OGGETTO: [ID_VIP: 12374] Istanza per il rilascio del provvedimento di VIA ai sensi dell'art. 23 del D.Lgs. n. 152/2006, relativa al progetto di un cluster di n. 2 impianti agrivoltaici denominati "Rapolla" e "Venosa", della potenza complessiva di picco pari a 29.353,67 kWp, da realizzarsi nei comuni di Rapolla e Venosa (PZ), con opere di connessione alla RTN ricadenti anche nel Comune di Melfi (PZ).

Proponente: ATON 36 S.r.l.

Riscontro osservazioni ARPAB (protocollo ARPAB Prt.G.0010586/2024 - U - 25/06/2024 e protocollo ufficiale MASE n.0118064 del 26-06-202)

Figura 1 – Cartografia Corpi Idrici Distretto Idrografico dell'AdBM

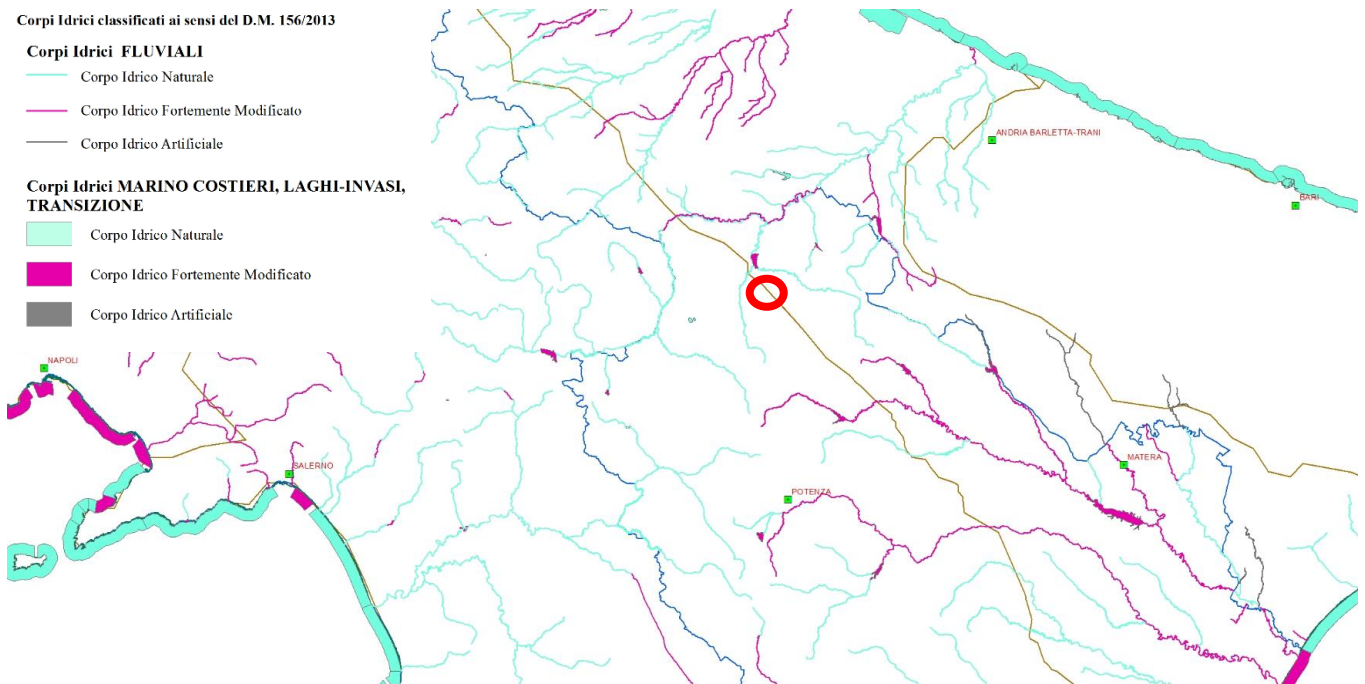
- a) impatto sulla falda e regimazione delle acque meteoriche

Per quanto riguarda la falda, come evidenziato nella Relazione Geologica (cfr documento *PSR-GRM-GEO*), non è stata rilevata la presenza di una falda freatica superficiale nell'area interessata. Come è possibile constatare dallo stralcio cartografico allegato, elaborato dal Distretto Idrografico dell'Appennino Meridionale, è confermata l'assenza di corpi idrici sotterranei in corrispondenza delle aree interessate dalle opere in oggetto.

Pertanto, non è atteso alcun impatto negativo sulla falda e sul deflusso delle acque meteoriche generato dall'intervento in progetto.
